현 지 조 치

제 목 LPG특정사용시설 완성검사 시 도면 징구·확인 미흡

관 련 부 서 경남서부지사

[그림 1-1] 소형저장탱크 이격거리 표시 도면 징구 미흡 예시

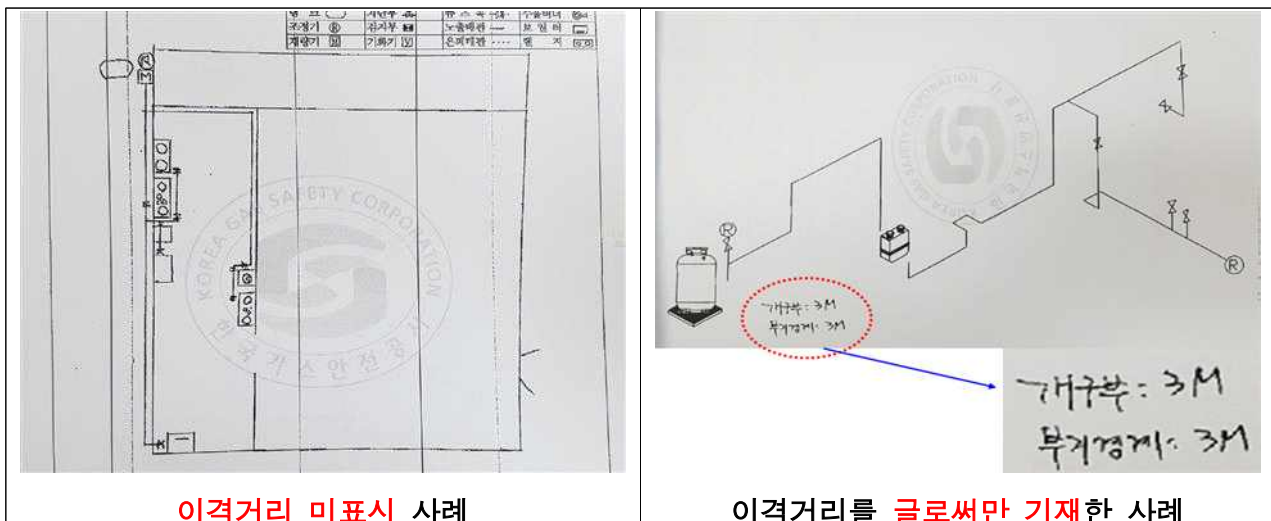
경남서부지사에서 감사대상 기간(2024.4.1.~2025.3.31.) 동안 완성검사를 실시한 LPG특정사용시설에 대한 설치도면 등 주요 서류 징구 적정 여부를 확인한 결과, 총 11개소에서 ❶ 철근 규격 및 배근 간격이 표기된 소형저장탱크(저장량 1톤 초과) 기초바닥 평면도를 징구하지 않은 사례 3건, ❷ 소형저장탱크가 설치된 시설의 이격거리 표시 도면을 징구하지 않은 사례 9건, ❸ 전체 평면도를 징구하지 않은 사례 1건, 및 ❹ 특정설비(소형저장탱크) 검사합격 증명서를 징구하지 않은 사례 1건 이(감사 기간 중 조치) 있는 것으로 나타났으며 감사 기간 중 징구 등 조치완료 하였다.

번호	접수번호	시설명(업소번호)	완성검사일	관련 서류	미비점
2	2022-0753286	“B” (00387369-0002)	2022.9.20.	② 소형저장탱크 이격거리 표시 도면	▪ 이격거리 미표시 - 글로써만 기재
3	2022-0728440	“C” (01327491-0005)	2022.12.5.	① 소형저장탱크 기초바닥 평면도 ② 소형저장탱크 이격거리 표시 도면	▪ 미징구 ▪ 이격거리 미표시 - 글로써만 기재
4	2023-0051515	“D” (02542376-0002)	2023.2.1.	① 소형저장탱크 기초바닥 평면도	▪ 미징구
5	2023-0059131	“E” (02545376-0001)	2023.2.7.	② 소형저장탱크 이격거리 표시 도면	▪ 이격거리 미표시 - 탱크별 각각 미표시
6	2023-0905172	“F” (02567479-0001)	2023.10.17.	② 소형저장탱크 이격거리 표시 도면	▪ 이격거리 미표시 - 글로써만 기재
7	2023-1415067	“G” (01327491-0013)	2023.10.23.	④ 특정설비 검사합격 증명서	▪ 미징구
8	2022-00967270	“H” (02541865-0001)	2023.12.1.	① 소형저장탱크 기초바닥 평면도 ② 소형저장탱크 이격거리 표시 도면	▪ 미징구 ▪ 이격거리 미표시 - 글로써만 기재
9	2024-0564794	“I” (00256362-0002)	2024.1.30.	② 소형저장탱크 이격거리 표시 도면	▪ 이격거리 미표시 - 글로써만 기재 - 탱크별 각각 미표시
10	2024-1767340	“J” (02620634-0001)	2024.6.4.	② 소형저장탱크 이격거리 표시 도면	▪ 이격거리 미표시 - 글로써만 기재 - 탱크별 각각 미표시
11	2024-1883875	“K” (02628352-0001)	2024.12.4.	② 소형저장탱크 이격거리 표시 도면	▪ 이격거리 미표시 - 글로써만 기재 - 탱크별 각각 미표시

LPG특정사용시설에 대한 완성검사를 실시할 때에 이격거리 표시 설치도면 등 주요 서류에 대한 징구를 누락하거나 오징구하는 사례가 발생하지 않도록 관리·감독을 강화하여 주시기 바랍니다. (현지조치_회보불요)

[그림 1-2] 소형저장탱크 이격거리 표시 도면 징구 적정 예시

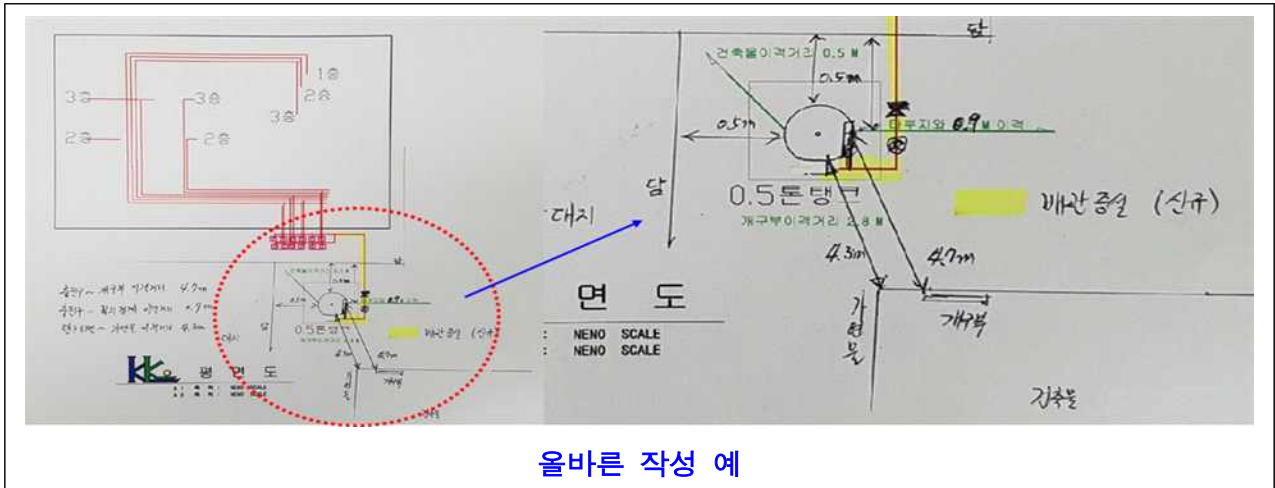
- 시설 설치도면 1부 (별지 제3호 서식)
 - 소형저장탱크에 의한 액화석유가스특정사용시설의 경우 이격거리(안전공지, 충전구와 토지경계 및 건축물개구부와와의 거리, 탱크외면과 가연성(목조) 건조물과의 거리)가 표시된 도면
 - 소형저장탱크에 의한 액화석유가스특정사용시설 및 공동주택·다중주택·다가구주택·오피스텔(용기집합시설 포함)의 경우에는 각 층별 평면도 및 전체 계통도
 - 철근규격 및 배근간격이 표기된 소형저장탱크 기초바닥 평면도(1톤 초과 소형저장탱크에 한함)
- 비파괴시험 성적서 및 용접부가 표시된 관계도면(해당하는 경우에 한함)
- 특정설비 검사합격 증명서
 - 패키지형 소형저장탱크의 경우, 일체형 저장탱크 조립검사 성적서(비파괴포인트 확인이 가능한 조립검사도면 포함, 해당하는 경우에 한함) 추가 징구
